日本原燃株式会社 再処理事業所の 再処理事業変更許可申請(有毒ガス防護)に 係る指摘事項への回答

令和3年6月1日

日本原燃株式会社

指摘事項に対する回答

<参考> 重要操作地点と屋外アクセスルートとの位置関係

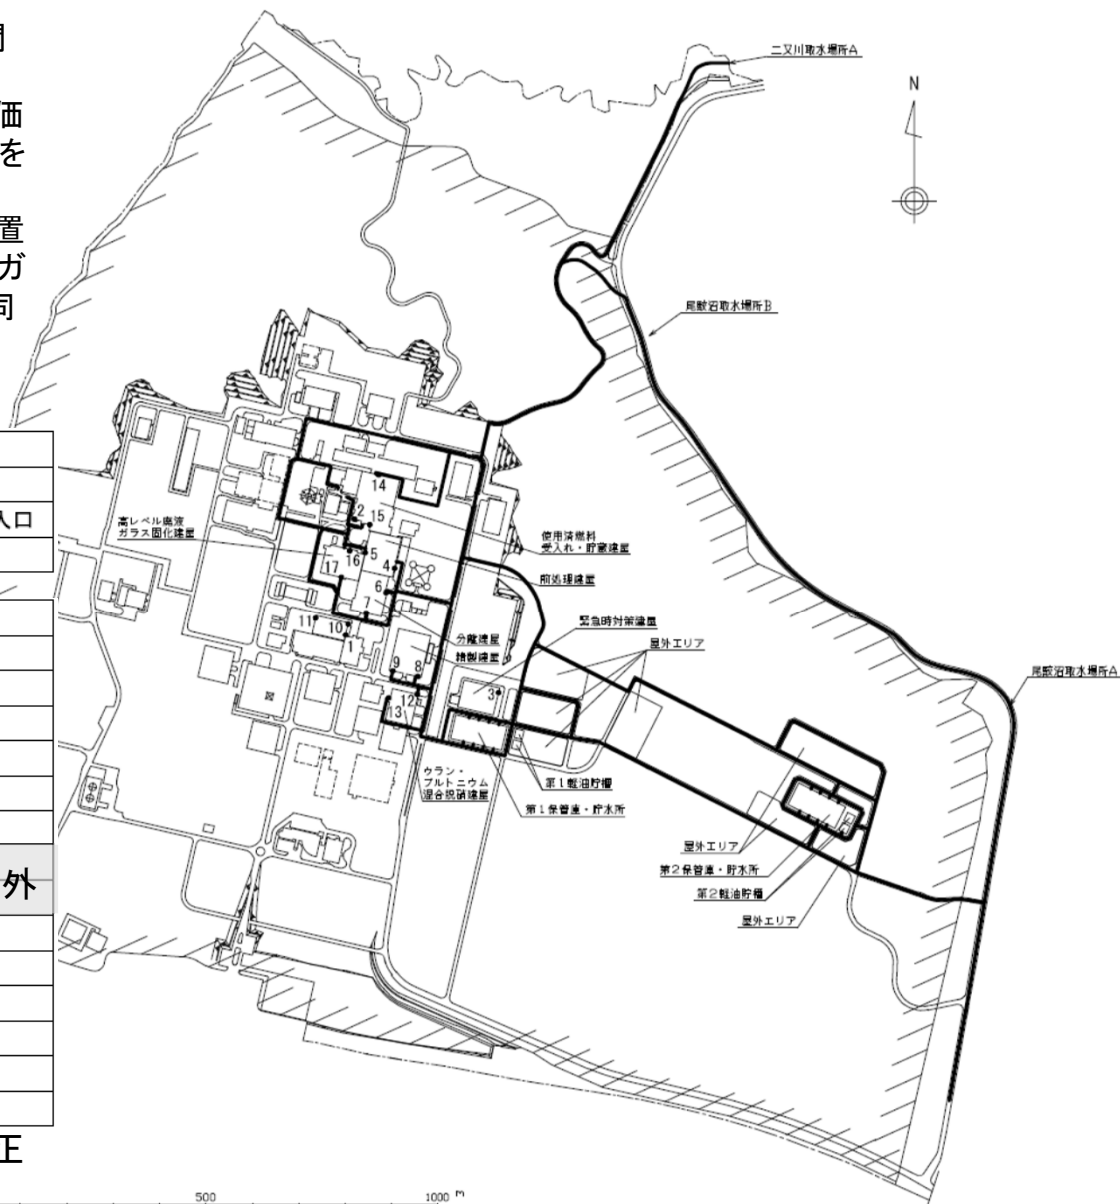
1. 既許可との整合		
①	有毒ガス防護は新規に追加するものではなく、既許可の中で既に検討・議論しているものであるため、それを踏まえて今回の変更申請が既許可と整合していることを説明すること。	P3~8
②	屋外(建屋外)要員の作業性についての説明が不十分であるため、重大事故で防護すべき要員について全体としてどういう対策を行うのかというところを体系立てて説明すること。	P9~13
③	通信連絡設備については既許可にて十分検討していたと思われるため、新規で配備する通信連絡設備について、なぜ追加したのか、既許可ではどうだったのか等、既許可との関係性を論理的に整理し、資料へ反映すること。	P14
④	既許可との関係性については、あらゆる事象(外部事象等の有毒ガスに係る条文)を考慮の上、それぞれの場合にどのような設備を使うか、どのような体制・手順で対処するかを明確にした上で説明すること。	P4
2. 事業変更許可申請書記載事項の整理		
①	申請書(本文, 添付書類)や後段規制(保安規定, 設工認)に記載すべき内容について、既許可で記載方針(どこに何を盛り込むか)を整理済みであるため、その記載方針に沿った申請書等となっていることを整理して説明すること。	P15~18
②	5/17 審査会合資料 4-2 の6. まとめで、今後新たに使用する化学薬品の扱い(防護措置の要否等の有毒ガス防護への適合性を確認すること)について品質マネジメントシステムに反映して管理するとした旨の記載を申請書等のどこで担保するのかを整理して説明すること。	P18
③	評価で使用している堰や主排気筒等の機能を担保することの必要性及びどこで担保するのかを整理して説明すること。	P19
3. 資料の精査		
①	評価で使用している評価条件(温度データ等)のうち、その値を使用することの妥当性等、整理資料に記載が不十分なものについて説明を追加すること。先行電力と異なる考え方をしている部分について説明を追加すること。	P20

- 重要操作地点と屋外アクセスルートとの位置関係を右図に示す。
- 重要操作地点に対する有毒ガスの影響を評価した結果、防護判断基準値を十分下回ることを確認した。
- 敷地内固定源と設定した重要操作地点の位置関係から、他の屋外のアクセスルートの有毒ガス濃度は、重要操作地点の有毒ガス濃度と同様、防護判断基準値を下回ると言える。

⇒境界扉は入口扉に修正
